Umgestaltung des Bahnknotens Stuttgart
 Ausbau- und Neubaustrecke Stuttgart – Augsburg
 Bereich Stuttgart – Wendlingen mit Flughafenbindung

Planfeststellungsabschnitt 1.6 a Zuführung Ober-/Untertürkheim
 Bau-km 1.1+55 (km 0.8+55) bis km 7.2+20 : Stuttgart Hbf – Oberürkheim (= Esslingen)
 Bau-km 0.0+00 bis km 2.6+45 ; Abzweig Wargen – Untertürkheim (= Wablingen/Remsbahn)

<p>Lageplan Grunderwerb von km 5.0+00 bis km 5.7+33 (Achse 60) von km 0.4+05 bis km 0.7+98 (Achse 713)</p>		<p>Datum 10/14</p> <p>Name NSI</p>									
<p>*Urbeschutz* – Alle Rechte bei der DB Projekt Stuttgart-Ulm GmbH</p>		<p>Gezeichnet 10/14</p> <p>Bearbeiter KPT</p> <p>Maßstab 1:1000</p>									
<p>Änderungsvermerke</p>

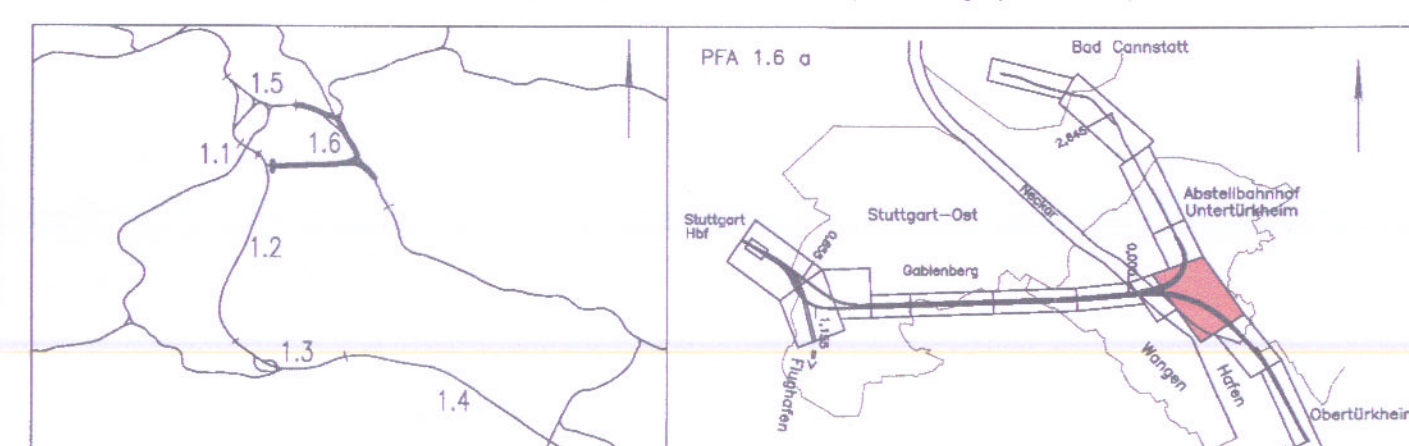
<table><tr> <th>Datum</th> <th>Änderung</th> <th>Notiz</th> </tr><tr> <td>07.10.2016</td> <td>PAV "Verzicht Einschubbauwerk"</td> <td>hej/mak</td> </tr><tr> <td>07.10.2016</td> <td>PAV "Verzicht Einschubbauwerk", Anruchsanlage</td> <td>hej/mak</td> </tr></table>
